改善箇所説明図

刈取脱穀作業車

農耕トラクタ

不具合発生箇所

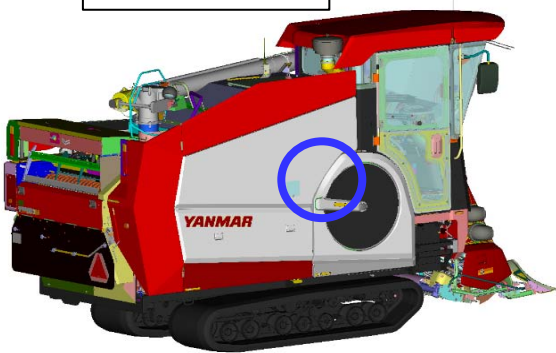
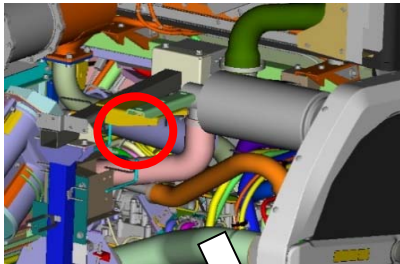
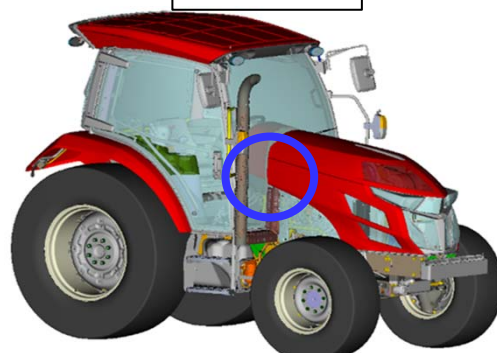
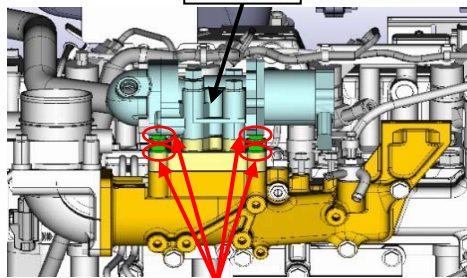
刈取脱穀作業車及び農耕トラクタにおいて、EGRを固定するボルトの締付トルクの確認方法が不適切なため、締付トルクが不足しているものがある。そのため、そのままの状態で使用を続けると、ボルトが緩み隙間から異物を吸い込むことで原動機が破損し、最悪の場合走行不能となるおそれがある。

全車両、EGRを固定するボルトを規定のトルクで締付ける。
